Książnica Kopernikańska w Toruniu

ADM.3810.1.2023

ZESTAW NR 15 ODPOWIEDZI DO PYTAŃ ZŁOŻONYCH PO TERMINIE

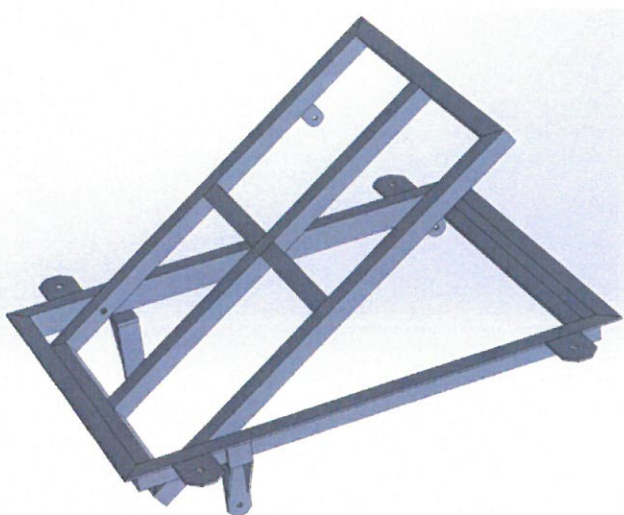
Dotyczy odpowiedzi nr 13 zestaw 11. W jaki sposób wykonać otwieranie podestów z kraty Wema? Prosimy o przedstawienie tego rozwiązania na rysunkach. Przypominamy, że różnica poziomów tych podestów to około 5 m.

Zamawiający załącza poniższy rysunek:
